Avis délibéré
de la Mission régionale d'autorité environnementale
Provence-Alpes-Côte d'Azur

**sur le projet de méthanisation de boues externes sur le site de
la station d'épuration de l'Almanarre, à Hyères (83)**

**N° MRAe
2023APPACA35/3403**

Figure 3: plan projeté du site. En rose, localisation des nouvelles installations prévues. Source : résumé non technique de l'étude d'impact.

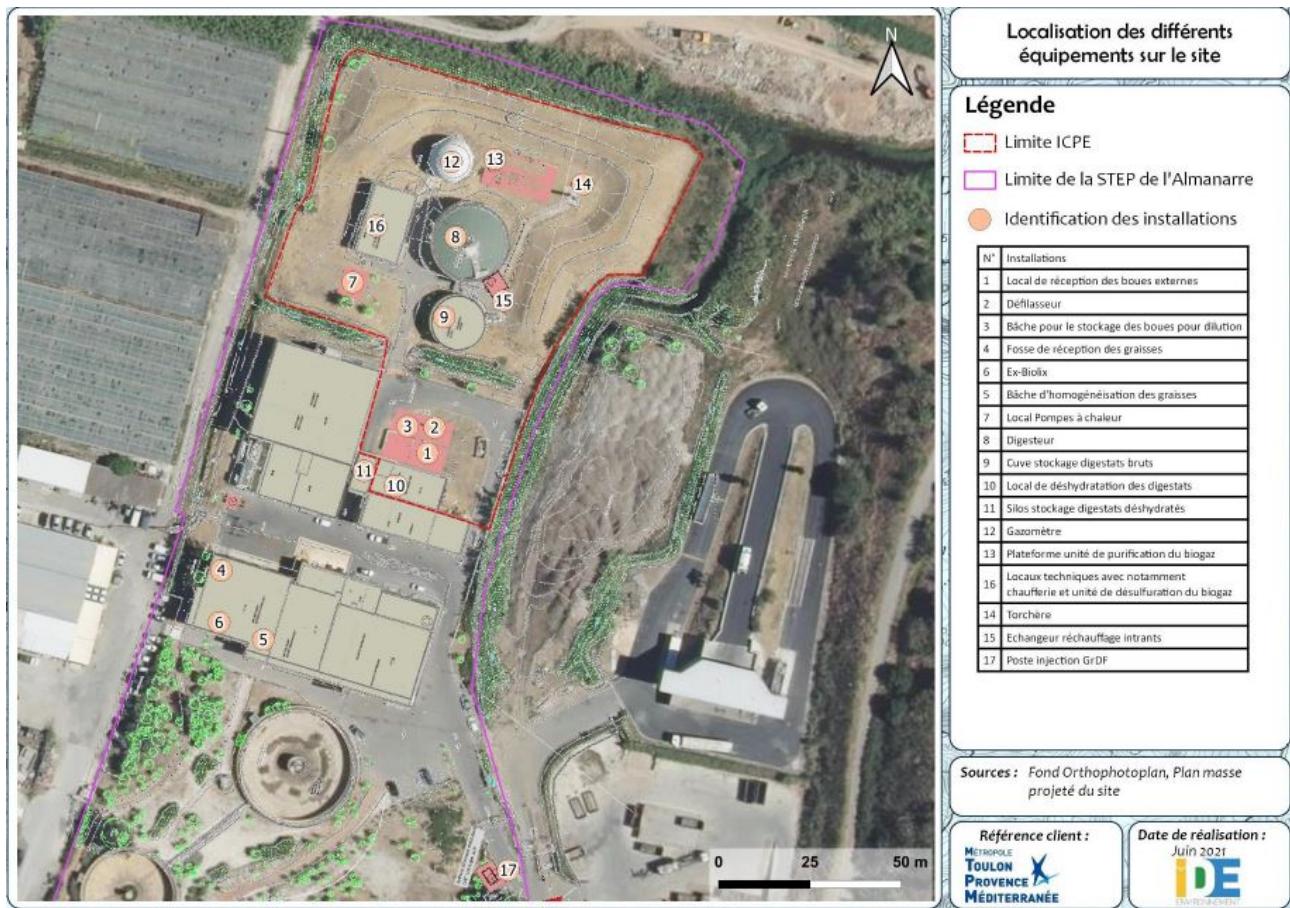
Le dossier indique que la quantité attendue de digestats atteindra 2 780 tMS/an, contre 840 tMS/an actuellement. Cette augmentation (+ 230 %) paraît nettement supérieure à l'augmentation des quantités de boues accueillies présentées dans le tableau de la figure 3 (moins de 100 % d'augmentation).

La MRAE recommande d'expliquer la différence constatée entre l'augmentation du tonnage de digestats attendus et l'augmentation de tonnage de boues accueillies.

Figure 6: cartographie des concentrations d'odeur. Source : étude d'impact. Localisation de l'aire d'accueil des gens du voyage ajoutée par la MRAe.

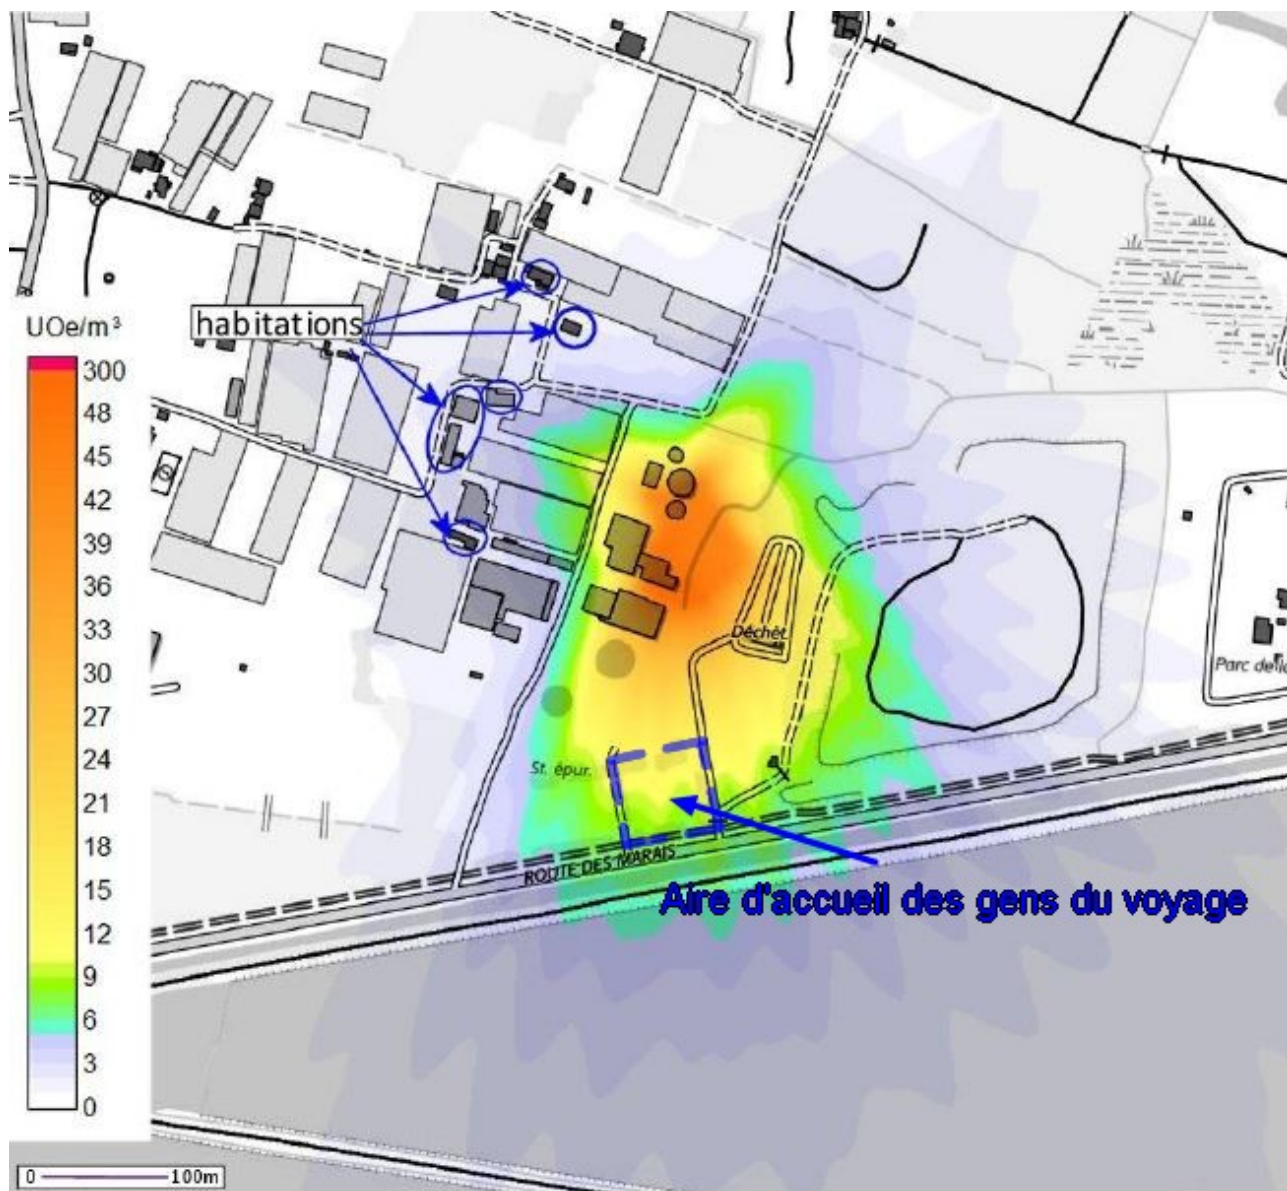
Toutefois l'analyse n'a pas été menée pour l'aire d'accueil des gens du voyage alors que les concentrations d'odeurs modélisées à ce niveau sont de l'ordre de 10 UOe/m³ (cartographie des concentrations d'odeur figure 14 page 21 de l'étude olfactométrique annexée à l'étude d'impact).

Toutefois, l'étude de 2021 indique que les sources d'odeur identifiées étaient les boues et le biogaz produit par leur digestion. Le dossier n'analyse pas les impacts de l'augmentation du volume de boues traitées sur les émissions d'odeur et ne présente pas de modélisation des dispersions d'odeur en situation future.

La MRAe recommande de réaliser une modélisation des émissions d'odeur en situation future en intégrant l'aire d'accueil des gens du voyage, de prévoir un suivi des concentrations d'odeur et de définir des mesures en cas de dépassement de seuils ou de plaintes.
